SERVICE INFO – INA 0138

Rolă întinzătoare 531 0851 10

Specificații modificate

Figura 1: 531 0777 10 – vechea rolă de întindere (979743)

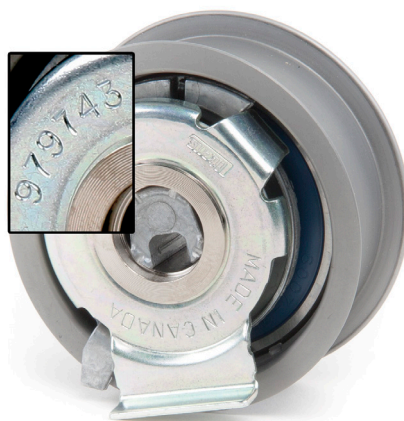
Datorită specificațiilor modificate, rola de tensionare 531 0851 10 înlocuiește rola de tensionare 531 0777 10.

Singura diferență vizuală între cele două role de tensionare o constituie numărul ștanțat pe suprafața lor posterioară (fig. 1 și fig. 2).

Nu este permisă montarea rolei de tensionare cu numărul 979743 în locul rolei de tensionare cu numărul 979830.
